Annex 10

Documents of public information on the EIA process:

DĖL PLANUOJAMOS ŪKINĖS VEIKLOS TARPVALSTYBINIO POVEIKIO APLINKAI VERTINIMO PROCEDŪRŲ

**EVALUATION OF THE TRANSBOUNDARY ENVIRONMENTAL IMPACT ASSESSMENT PROGRAMME FOR THE
PLANNED ECONOMIC ACTIVITY – DEVELOPMENT OF AN OFFSHORE WIND FARM IN LITHUANIA**

Figure 1. The trajectories of birds detected by radar and the wind park.

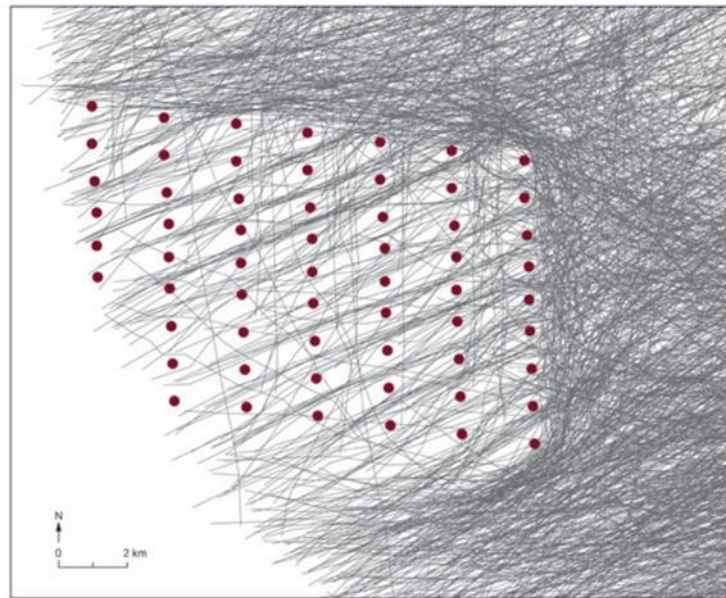
6.2. The impact of offshore wind farms on seabirds that stay near them does not extend beyond the boundaries of the wind farm. The picture below shows the trajectories of birds detected by radar and the wind park, where the points represent individual turbines. Thus, the direct impact of the planned offshore wind park on local seabirds in the territory of Latvia (wintering birds, plumes, and birds that feed in the sea during the nesting period) can be ruled out. However, it should be considered that the barrier effect created by the wind park forces birds to make an additional effort to fly around it during migration, and the territory that was previously used as a feeding place may be lost.

- 6.3. It has been observed that birds change their feeding behaviour and are reluctant to feed in the territories of the wind parks, but this effect is also described as similar to the borders of the wind parks - the buffer zone reaches approximately half of the distance between individual turbines. Hereby, it cannot be applied to the territory of Latvia.

- 6.4. The wind parks act as an environmental attractor for migrating birds of prey, which are at high risk of collision with turbines. Since the west coast of Latvia is an important bird migration corridor, this impact can be significant, considering the location of the planned offshore wind park relatively close to the coast.

Figure 2. Location of the potential offshore wind farm zones in Latvia

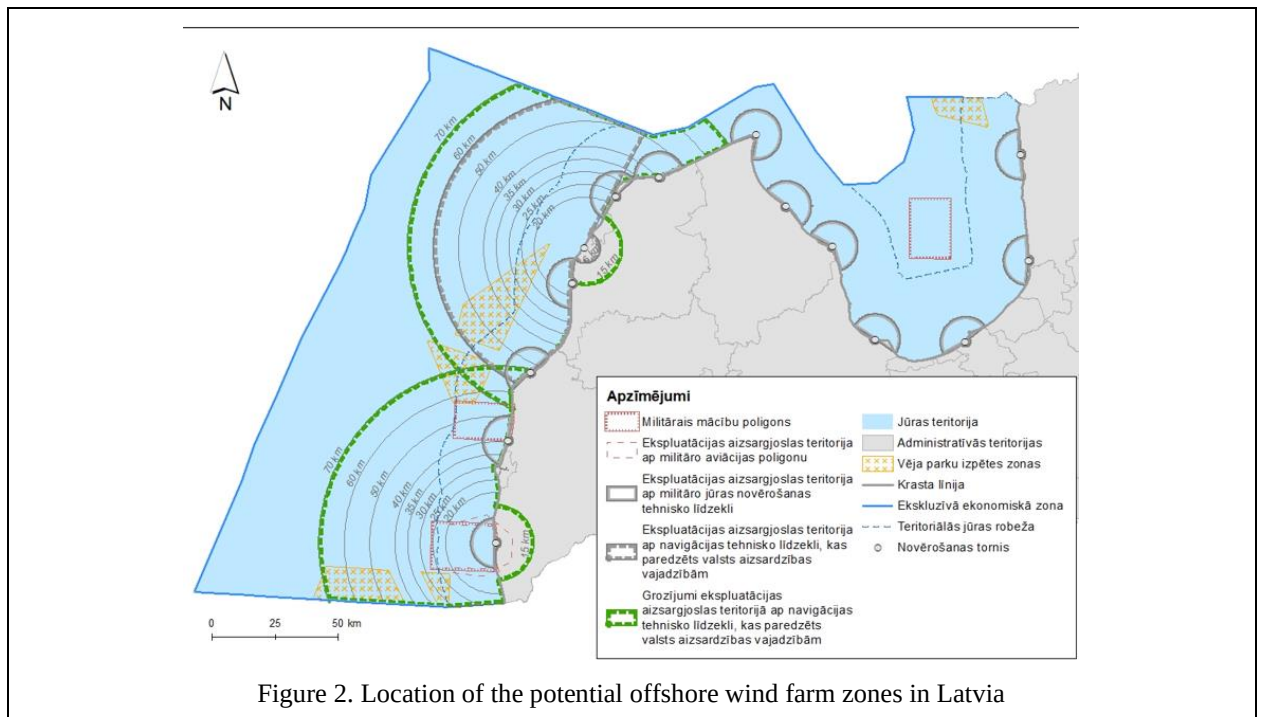
Considering that the Project area borders with the potential wind park exploration zone in Latvia according to Maritime Spatial Plan 2030 of Latvia (see Figure 2) the Dienvidkurzeme District Municipality finds it essential to examine and assess the full potential cumulative impact on the Baltic Sea area, habitats, biotopes, and protected natural areas, including the potential wind energy exploration zone in the territorial waters of the Republic of Latvia.
